NÁZEV VEŘEJNÉ ZAKÁZKY: „Novostavba MŠ Jeseniova 98, Praha 3 – zhotovitel stavby“

EVIDENČNÍ ČÍSLO VEŘEJNÉ ZAKÁZKY: **Z2025-045850**

Vysvětlení zadávací dokumentace #4

Obrázek 01 – neoznačený prvek v PD

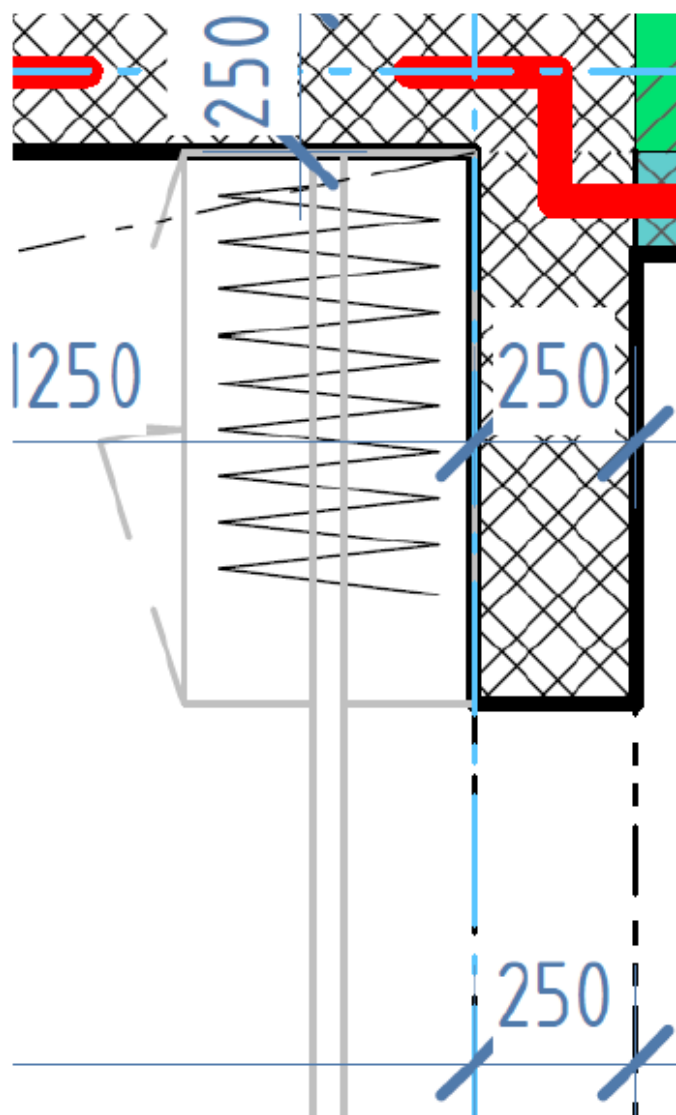
Prosíme o bližší specifikaci prvku OS 18 shrnovací dělicí stěna a potvrzení, že se jedná o neoznačený prvek „zubatá čára (viz. obrázek 01)“ v půdorysech 1.NP a 2. NP. (např. m. č. 1.1.0, 1.2.0, 2.3.0, 2.4.0, 2.5.0, 2.6.0).

Bližší specifikace prvku OS 18 shrnovací dělicí stěna: koženková shrnovací stěna známá z mnoha mateřských škol. Vyobrazení je uvedeno v projektové části D.1.6.13 Specifikace materiálu a povrchových uprav. Materiál: černá koženka s texturou kůže; kotvení: hliníkový profil (stříbrný elox) rozměru 35x25 mm; Madlo: klika - klika

Potvrzujeme, že prvek OS 18 shrnovací dělicí stěna je neoznačený prvek „zubatá čára“ v půdorysech 1.NP a 2.NP a že jsou pouze ve třídách m. č. 1.1.0, 1.2.0, 2.3.0, 2.4.0, 2.5.0, 2.6.0 (v žádné další místnosti). Pro úplnost uvádíme, že Prvků OS 18 je ve stavbě celkem 6 ks, z toho ve třídách č. 4 a č. 5 jsou vždy dva kusy (kratší a delší shrnovací stěna).

Shrnovací stěny byly označeny ve výkresech půdorysů 1.NP a 2.NP. Níže vkládáme ilustrační fotografie vzhledu shrnovací stěny a navrhovaného povrchového materiálu.
